改善箇所説明図

不具合の内容

図：左ハンドル車

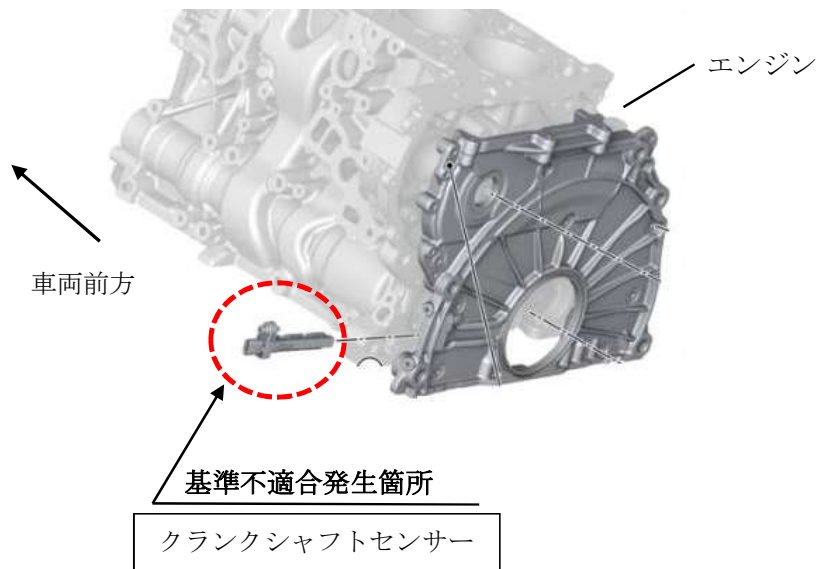
原動機において、クランクシャフトセンサーのプログラムが不適切なため、クランクシャフトの位置が適切に検出されず、エンジンコントロールユニットに誤った信号が入力される。そのため、燃料の噴射タイミングと点火時期を正確に制御することができず、エンジンの回転が安定しなくなり、最悪の場合、走行中にエンジンが停止するおそれがある。

全車両、クランクシャフトセンサーを対策品に交換する。

識別：左フロントドアアヒンジ取り付けボルト（下側）の頭に白ペンを塗布する。
